**Avis de la Mission Régionale d'Autorité environnementale
de Nouvelle-Aquitaine relatif à un projet de
centrale photovoltaïque au sol au lieu-dit « Pinchaud »
dans la commune de Valdivienne (86)**

AVIS NA-2026-012345/A P

Localisation du projet :	Commune de Valdivienne (86)
Maître d'ouvrage :	SAS IEL groupe
Avis émis à la demande de l'Autorité décisionnaire :	Préfet de la Vienne
En date du :	22 janvier 2026
Dans le cadre de la procédure d'autorisation :	Permis de construire

Version finale arrêtée du plan de masse du projet avec ses composantes – Extrait du document intitulé « Permis de construire version n°2 » accompagnant le dossier de permis de construire, page 6.

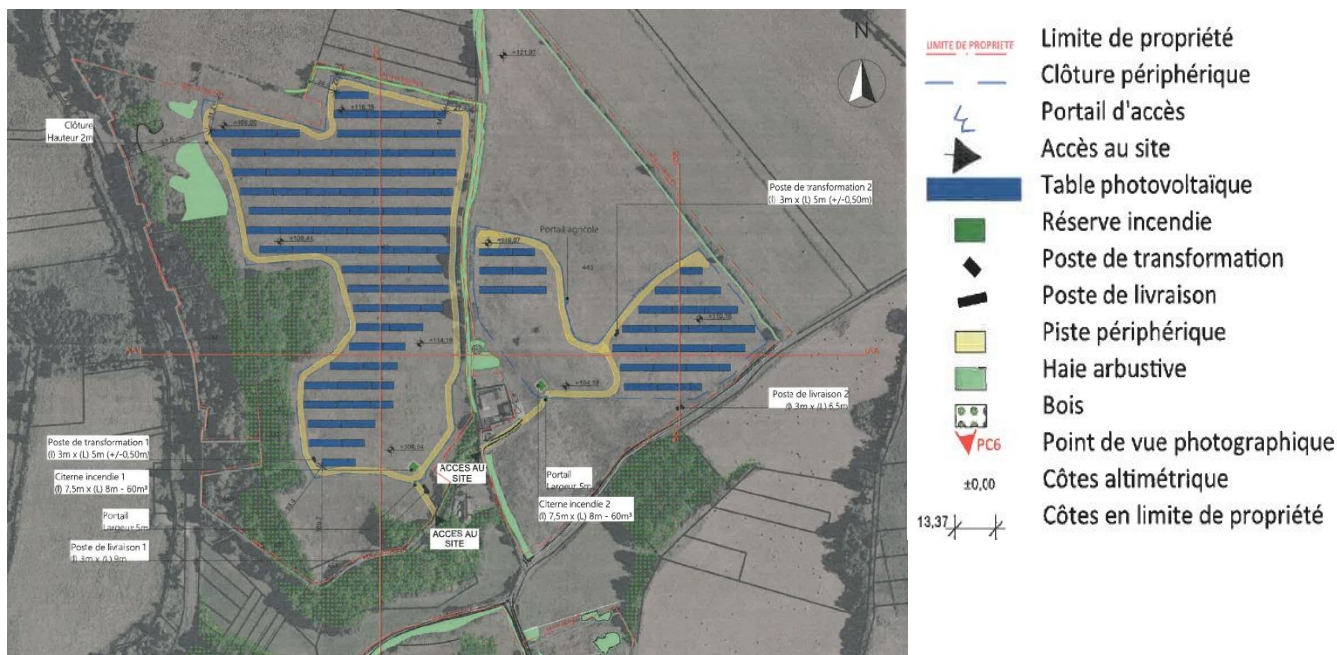
Toutefois, la MRAe relève que l'étude d'impact n'a pas été actualisée à la suite des évolutions du projet intervenues depuis mars 2024 et n'intègre pas les textes réglementaires plus récents relatifs à l'agrivoltaïsme⁴ (décret du 8 avril 2024⁵ et arrêté du 5 juillet 2024⁶). En l'état, le dossier ne permet donc pas de qualifier précisément la nature du projet au regard de ces dispositions, notamment pour déterminer s'il relève d'un projet « agrivoltaïque⁷ » ou d'une installation photovoltaïque « compatible avec l'exercice d'une activité agricole⁸ ».

En conséquence, la MRAe recommande de compléter l'étude d'impact afin de clarifier sa qualification juridique au regard de la réglementation récente relative à l'agrivoltaïsme, sa compatibilité le cas échéant avec le document-cadre départemental et les dispositions du code de l'urbanisme applicables à la zone concernée.

Carte de matérialisation des zones humides inventoriées sur critères pédologiques et issues de la seconde investigation complémentaire de février 2025 - Extrait de la note complémentaire d'avril 2025, page 7.

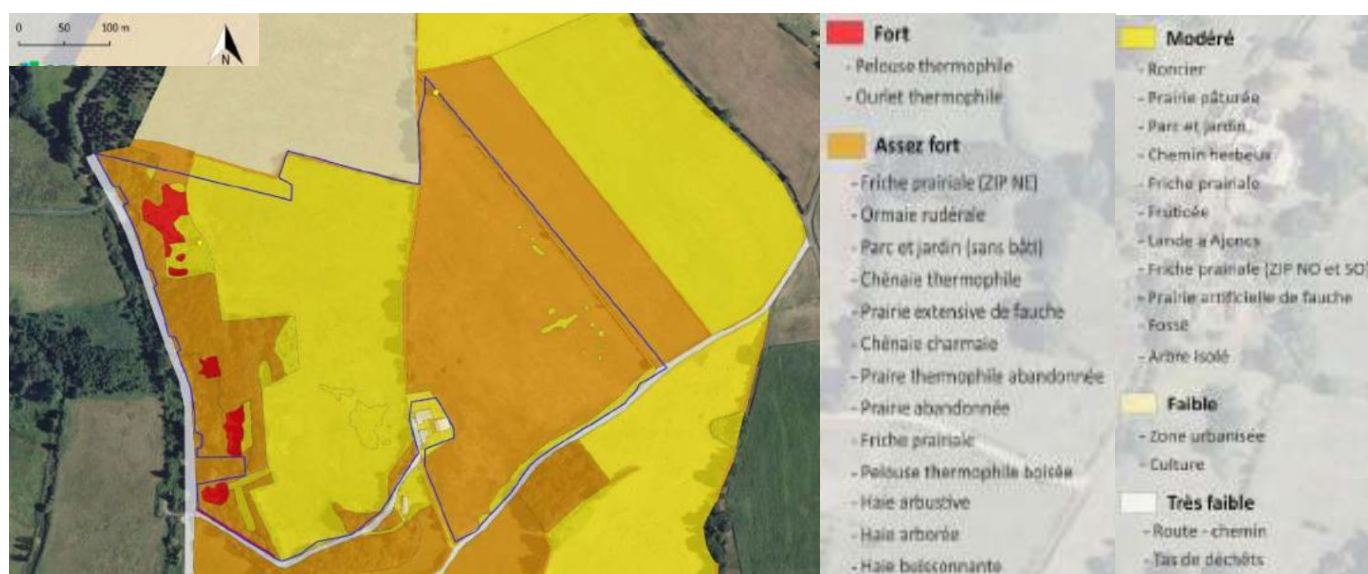
La note complémentaire précédemment évoquée indique que l'intégralité de cette zone sera évitée par le projet, ce qui implique une importante révision du schéma d'implantation du parc photovoltaïque avec une redistribution spatiale des modules, afin d'exclure toute la moitié nord de l'îlot ouest située en zone humide. La superficie clôturée est ainsi réduite de 11,51 à 9 ha et la piste périmétrale interne est adaptée en conséquence.

La MRAe recommande de mettre à jour l'étude d'impact en y intégrant explicitement les deux campagnes complémentaires d'investigation menées sur les zones humides, en particulier celle de 2025 qui a permis l'identification d'une vaste zone humide sur critère pédologique, dans la moitié nord de l'îlot ouest. La superficie exacte de cette zone devra être clairement indiquée.

Le niveau d'enjeu et d'impact associé doit être précisément justifié, ainsi que la mesure d'évitement retenue, dont les conséquences importantes sur l'économie générale du projet doivent être intégrées dans l'étude d'impact, afin de présenter la version finale effectivement arrêtée.
